トレジアのリコールについて

平成25年7月3日

平成 25 年7月3日、富士重工業株式会社にトレジアを供給しておりますトヨタ自動車株式会社より、国土交通省へ下記内容のリコールを届け出ました。

## 改善箇所説明図

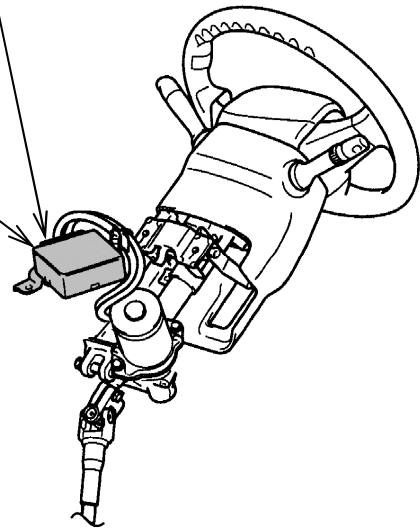
電動式パワーステアリングコンピュータにおいて、密閉式のモータ駆動用リレーの端子間距離およびコイル線の湿度管理が不適切なため、使用過程でコイル線に吸着した水分が結露水となり、端子間に付着して短絡回路が形成されることがある。そのため、コンピュータが異常を検出し、ハンドルの操作力が増大するおそれがある。

全車両、当該コンピュータを対策品と交換する。
